特別史跡名古屋城跡全体整備検討会議 庭園部会(第 19 回)

「余芳」の移築再建について

工事計画平面図(北園池 東護岸・余芳周辺平面図)

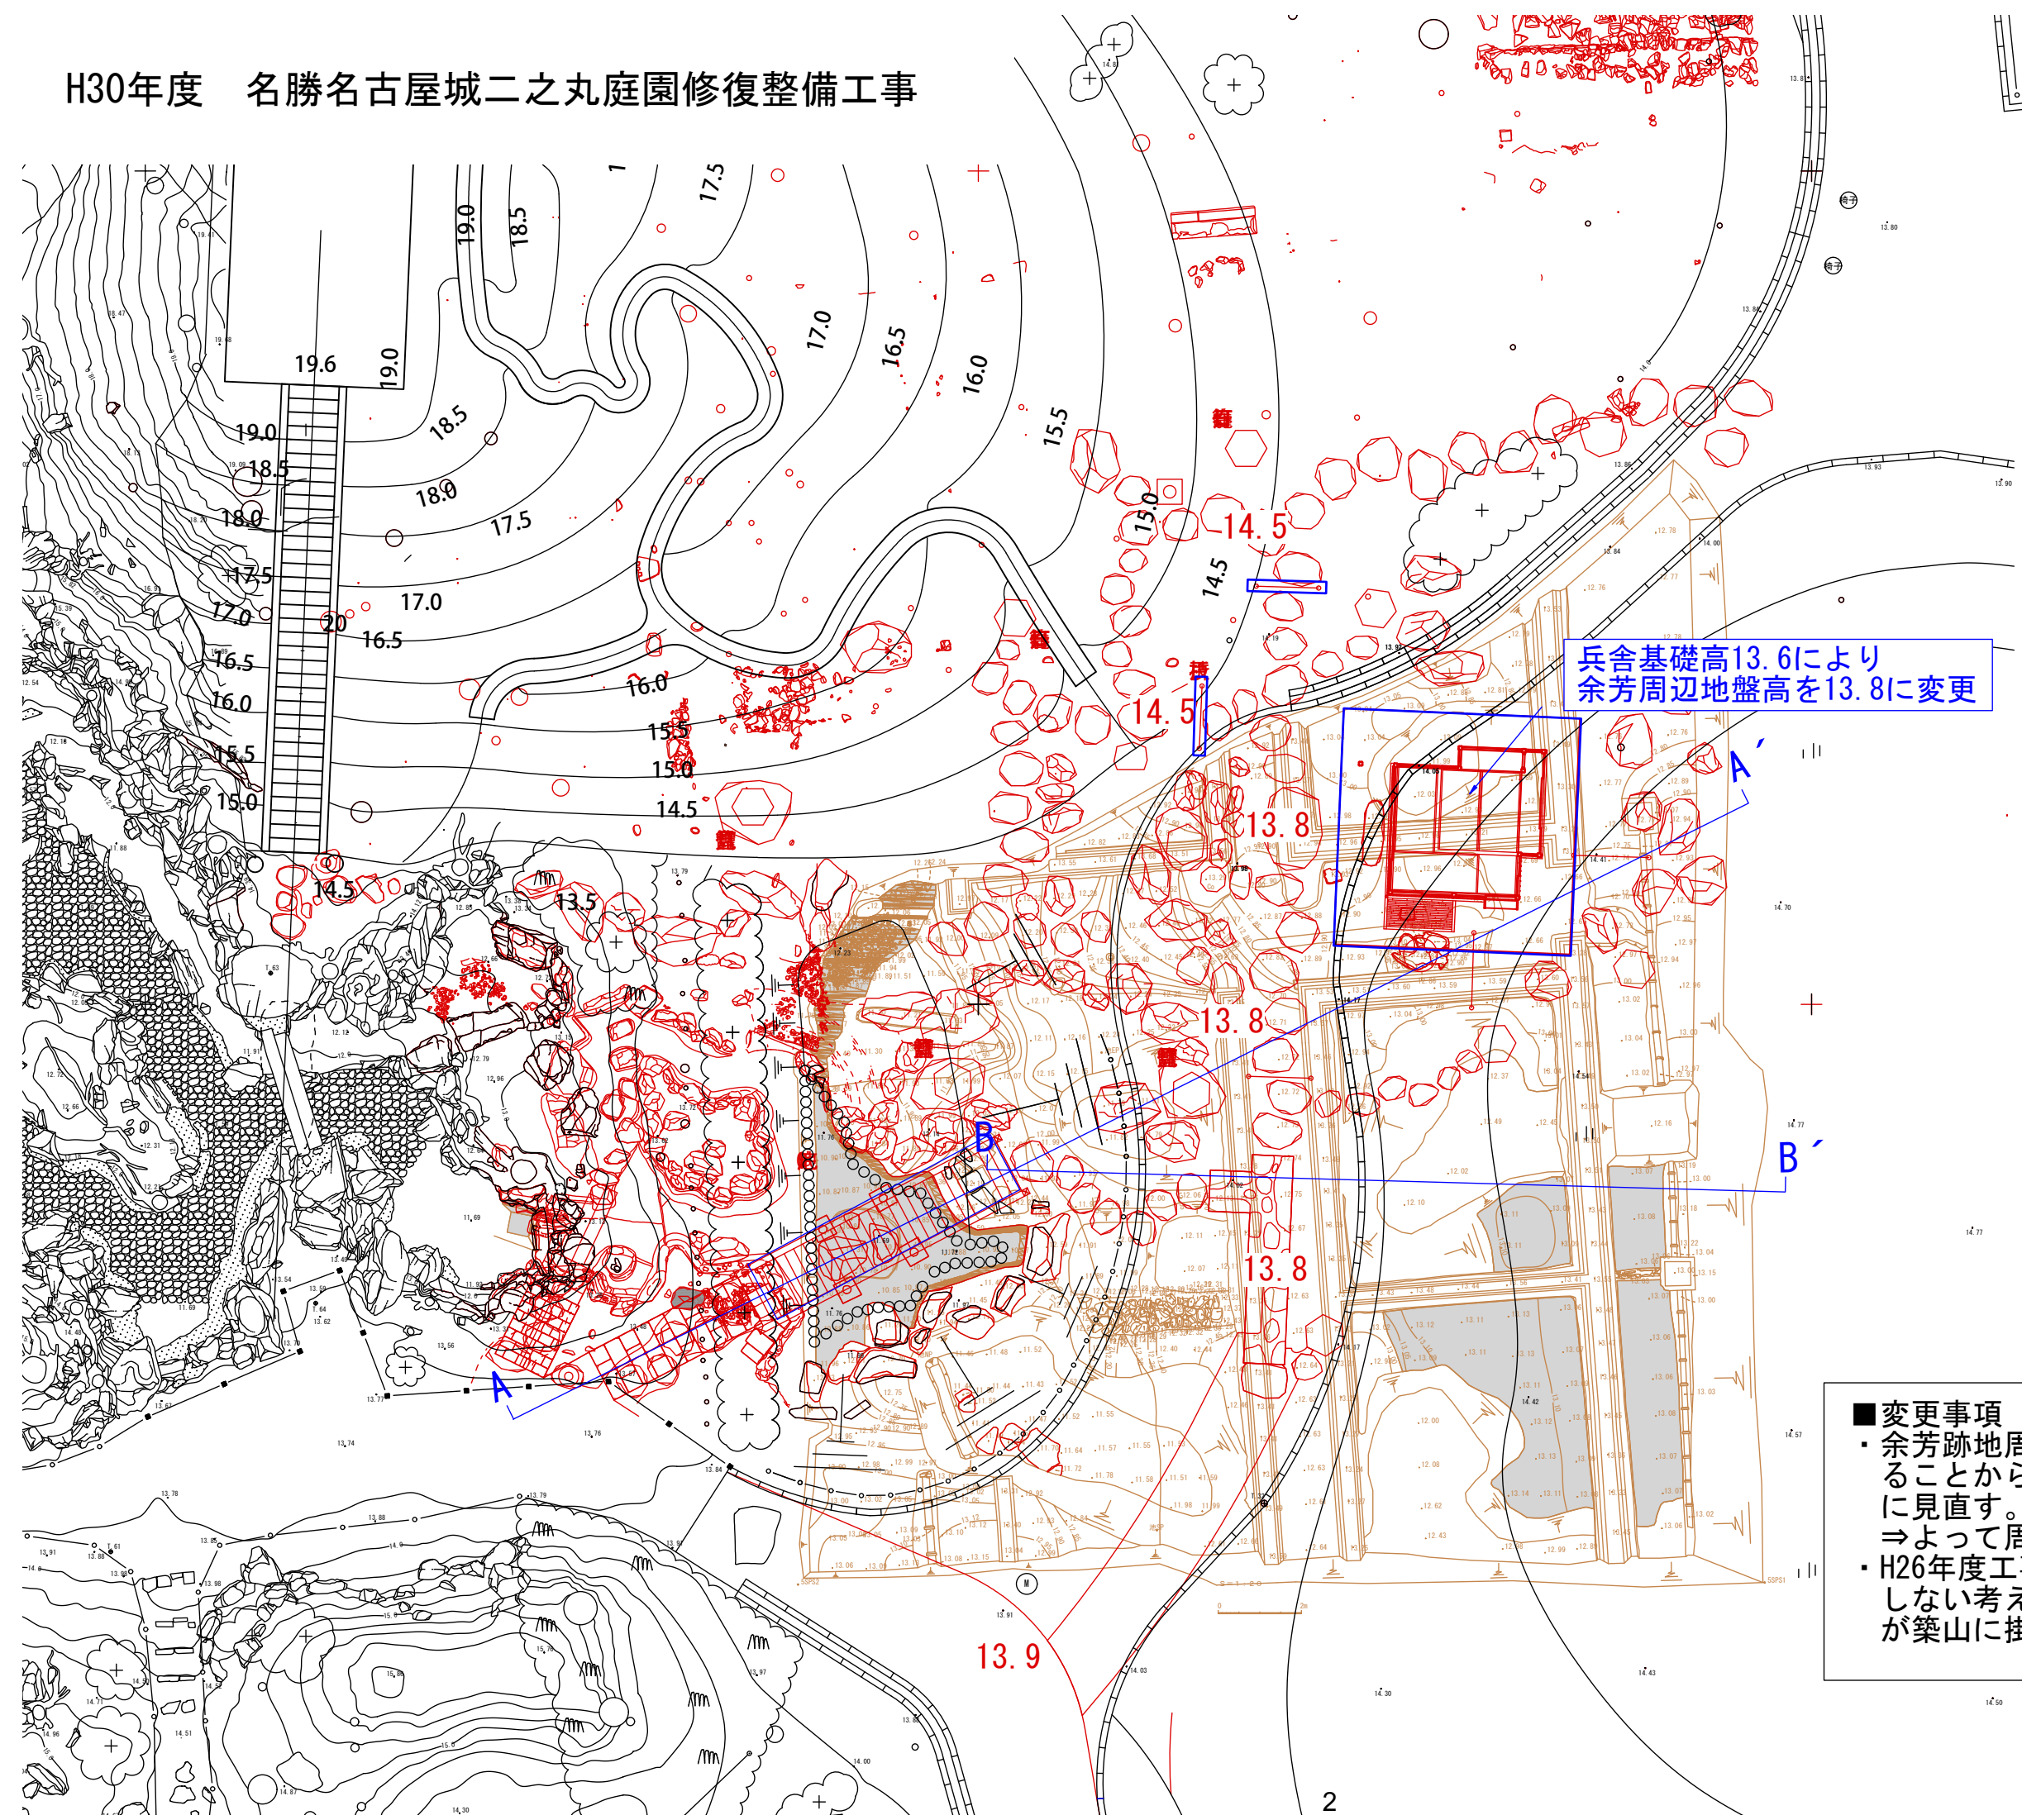
兵舎基礎高13.6により
余芳周辺地盤高を13.8に変更

- 変更事項
- 余芳跡地周辺の兵舎基礎遺構高が13.6であることから当初計画していた地盤高を13.8に見直す。
⇒よって周辺地盤高も13.8で統一する。
 - H26年度工事で盛土造成した範囲は基本切土しない考えとするが、飛石や枝折戸の位置が築山に掛かるため多少の切盛検討が必要。

概略断面図の検討：兵舎遺構に伴う計画高の再検討 【A-A'断面】

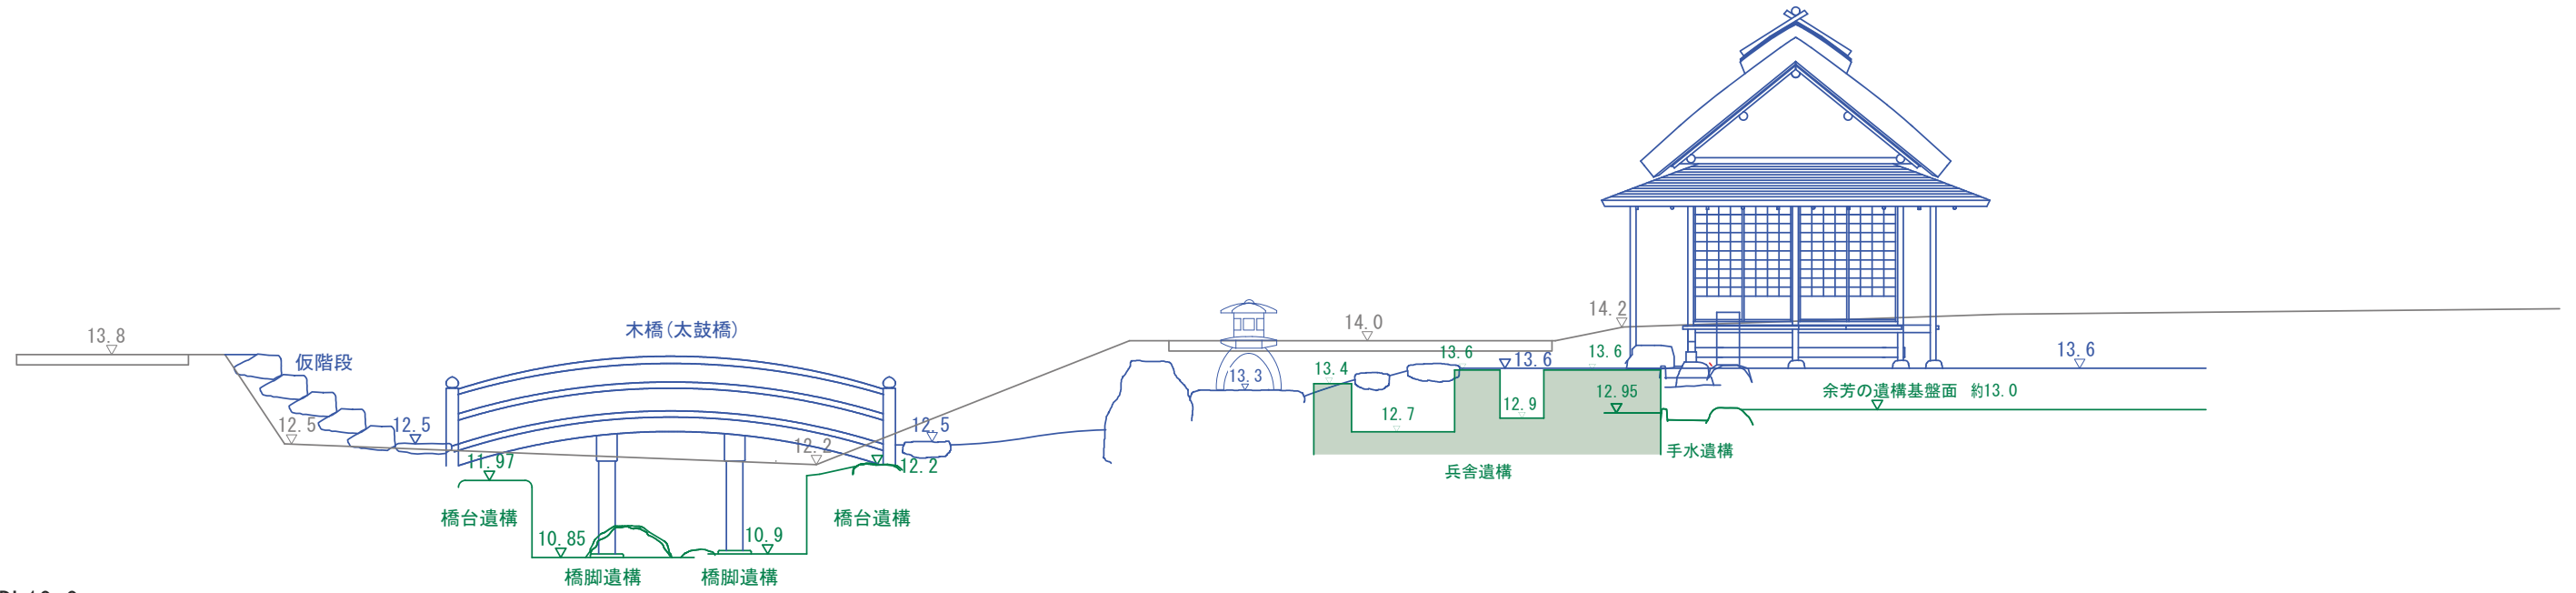
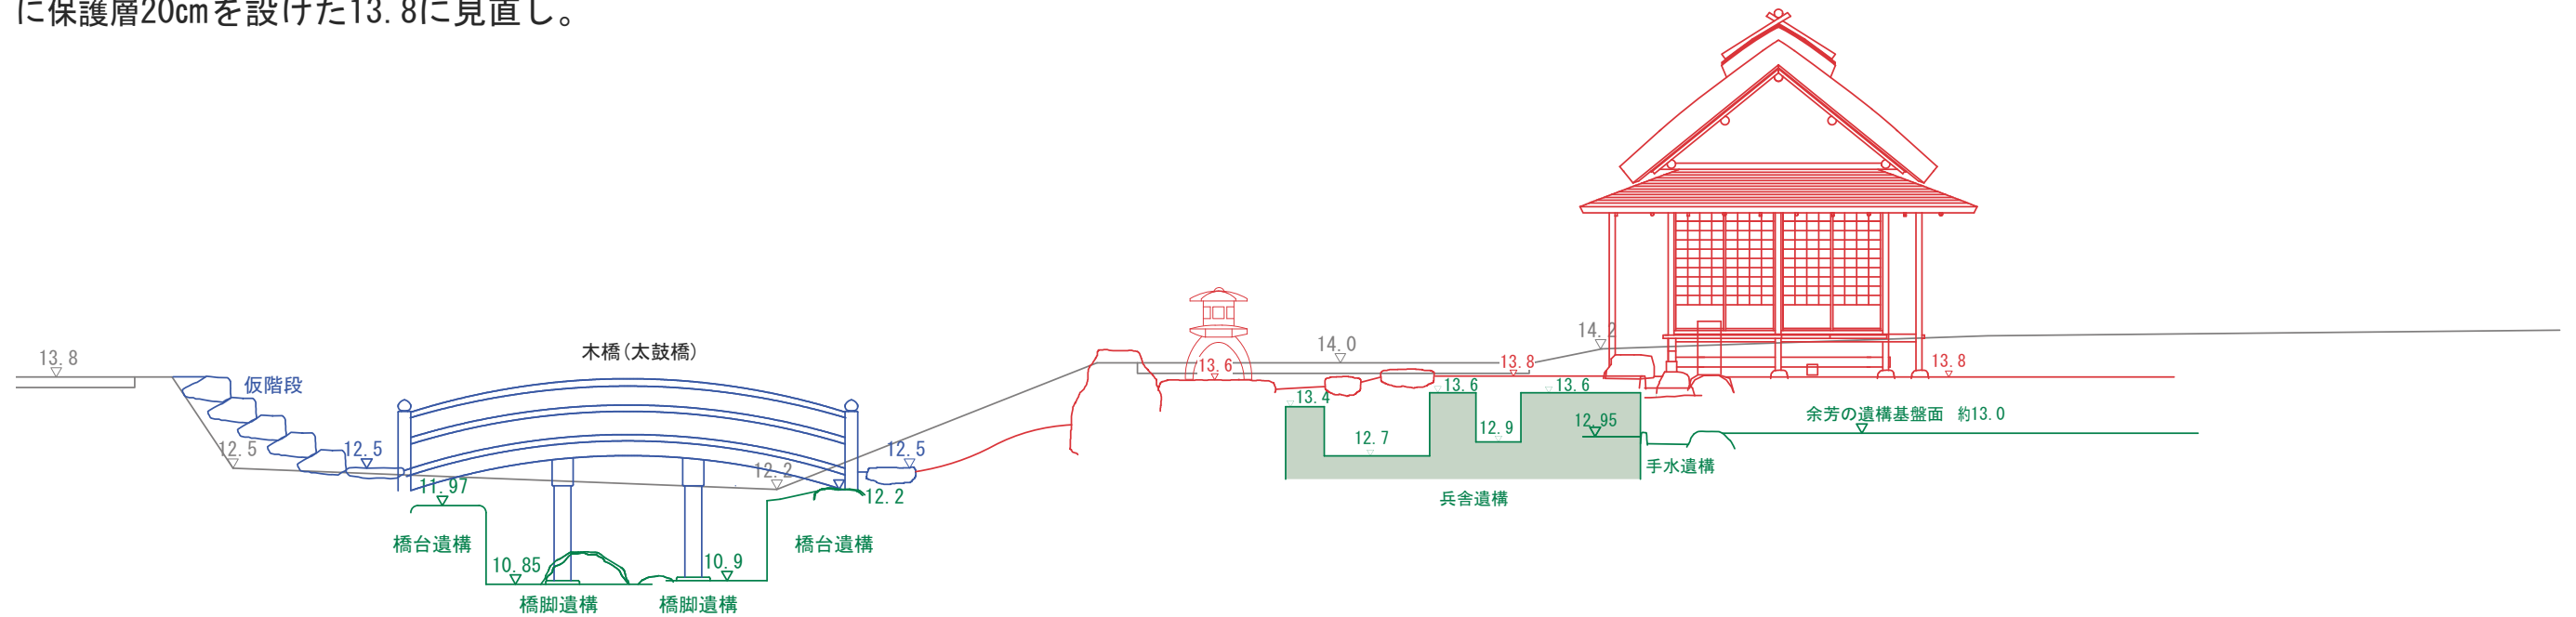
- 余芳地盤高の検討（H30年度計画）
余芳遺構面検出高13.0を基準に保護層60cmを設け、余芳地盤高を13.6に設定。

- 余芳地盤高の検討（H31年度再検討）
余芳遺構面に隣接する兵舎基礎遺構を保護することを前提に検出遺構高13.6に保護層20cmを設けた13.8に見直し。

概略断面図の検討：兵舎遺構に伴う計画高の変更 【B-B'断面】

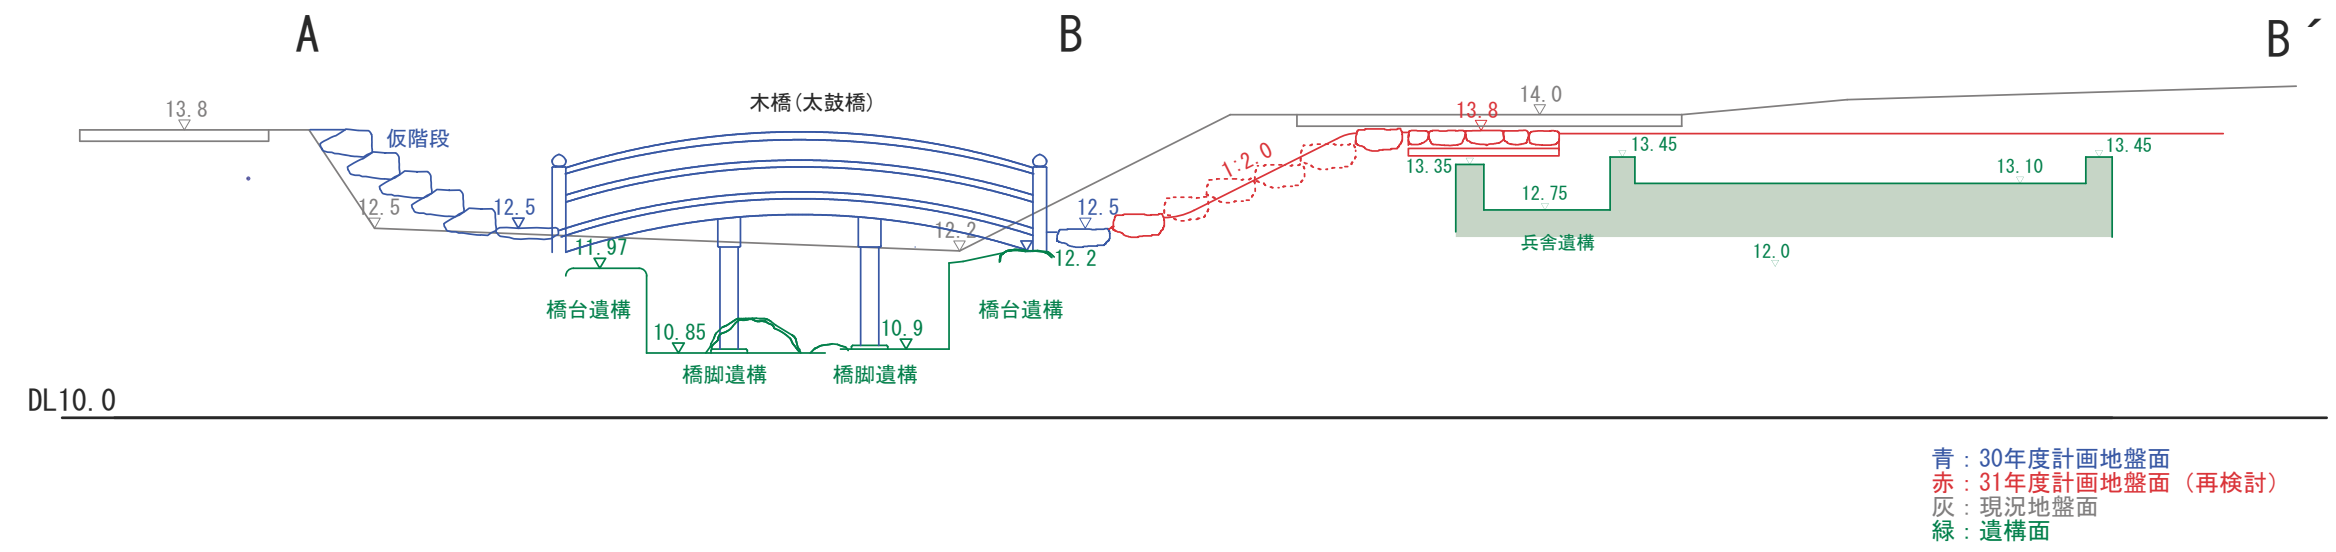
余芳周辺地盤高を13.8にした場合、園池に一番近接する箇所（B-B'）で断面検証を行う。

1. 斜面勾配は2割以上確保できることから土羽で収めることができる勾配である。
2. 木橋までの動線は飛石階段を設けることで確保できる。

余芳亭 横断面図 1/30

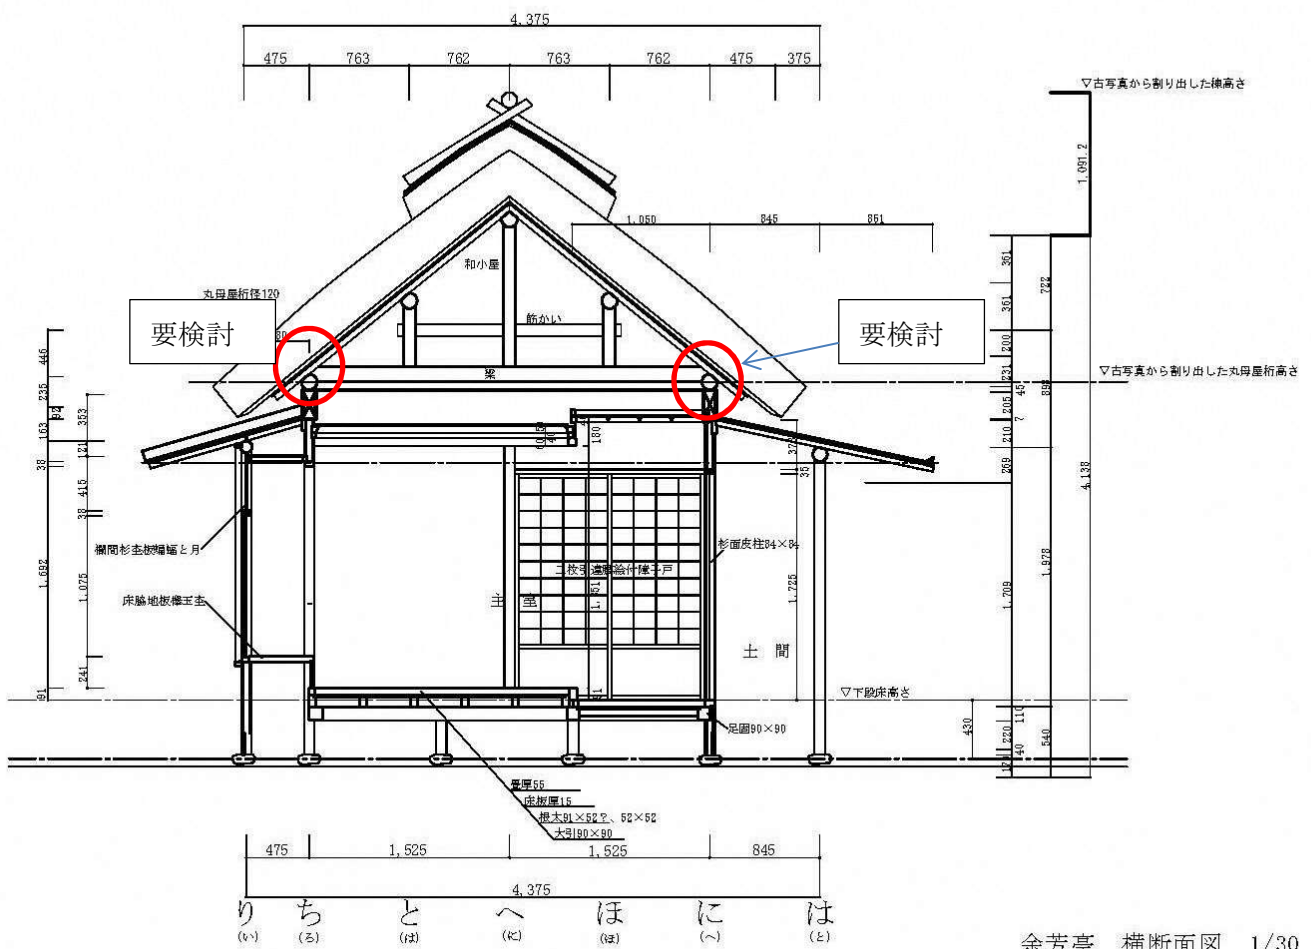
この時、東面より西面・南面の方が高く、南東角柱に 90 mmの高低差の痕跡がある。この痕跡によって上段・床の間・書院の部分が当初の江戸期よりも 90 mm低くなっていたことが判明した。(柱の室内側には天井廻縁の埋木があり 90mm の差がある)

主室の天井は藩主の座る上段部分が 90 mm低くなったことにより、東と南の下段部分も同様に低くなっていた。天井を 90 mm高くして元の高さに戻すと、現在の桁の位置になるので、柱頂部を切縮めて現在の桁が取り替えられていることもわかった。

ちなみにこの 90mm をあげると、現況の梁下が天井と衝突し、収まらないことから、麓先生指摘の当初材である可能性も疑問が残される。(21 日の建造物部会では、この点に関し、柱より上部は転用の可能性も含め、江戸期の徳川家創立時期からの転用材の利用も視野に入れて、精査するようという指摘がなされた。)
